Dotyczy: zbiór zawiadomień dotyczących bezpieczeństwa respiratorów Trilogy Evo, Trilogy Evo O2 i Trilogy EV300

AKTUALIZACJA: PILNE zawiadomienie dotyczące bezpieczeństwa

Respiratory Trilogy Evo, Trilogy Evo O2 oraz Trilogy EV300
Korzystanie z nebulizatorów niepneumatycznych, osadzanie się cząsteczek aerozolu powstających podczas nebulizacji na czujniku przepływu oraz alarm dotyczący niedrożności

Firma Philips Respironics opublikowała niniejszą aktualizację wcześniejszego zawiadomienia dotyczącego bezpieczeństwa (FSN) 2026-CC-SRC-002, które dotyczyło respiratorów serii Trilogy Evo (Trilogy Evo, Trilogy Evo O2 i Trilogy EV300).

Figure 1: Acceptable In-Line Nebulizer Placement

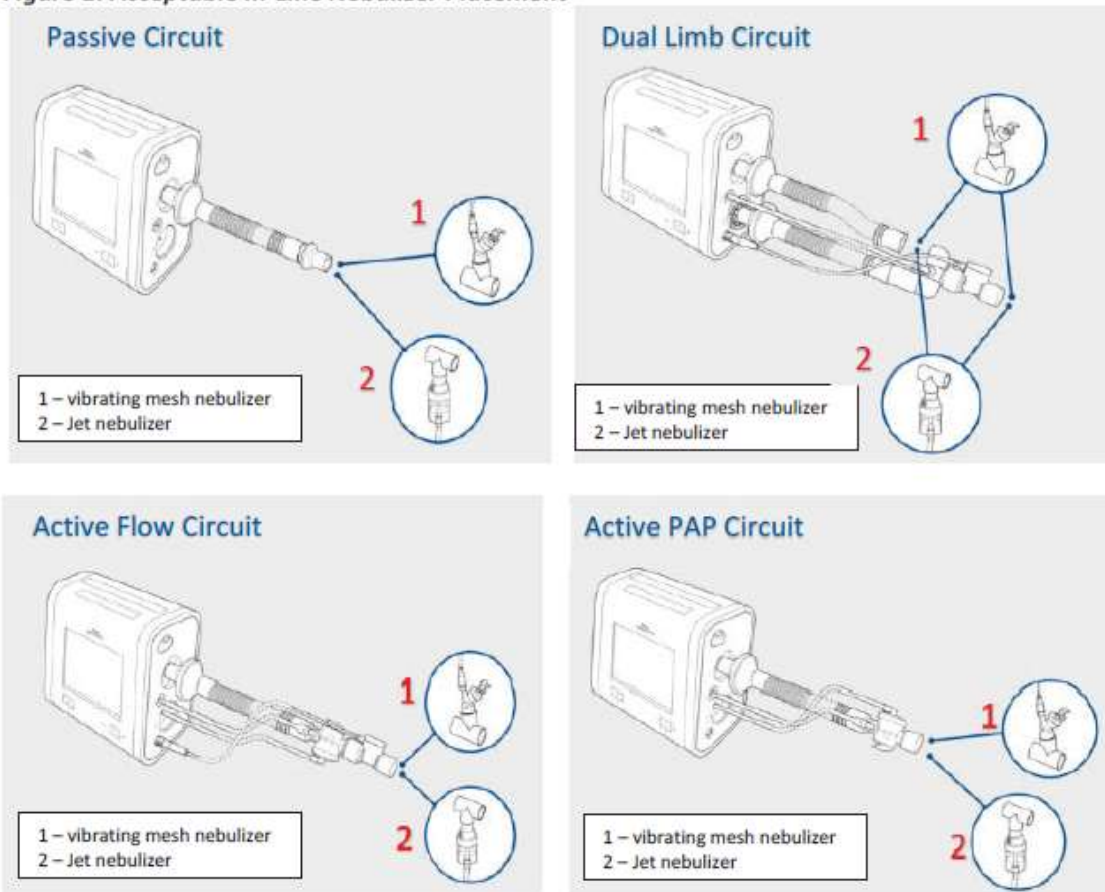
- Nebulizatory niepneumatyczne, podobnie jak pneumatyczne, mogą być używane, pod warunkiem że są umieszczone w odpowiednich miejscach, zgodnie z wytycznymi i instrukcjami dotyczącymi podłączania nebulizatorów do różnych typów obwodów pacjenta. Patrz „Ilustracja 1. Dozwolone metody podłączania nebulizatora do obwodu oddechowego”.
- **UWAGA:** zmiany we wdychanym gazie wywołane używaniem nebulizatorów pneumatycznych i niepneumatycznych mogą mieć negatywny wpływ na dokładność respiratora.

- U klientów, którzy zaktualizowali wersję 1.06.15.00, w interfejsie użytkownika znajduje się wzmianka wyłącznie o nebulizatorach pneumatycznych, choć instrukcje te dotyczą także nebulizatorów niepneumatycznych.
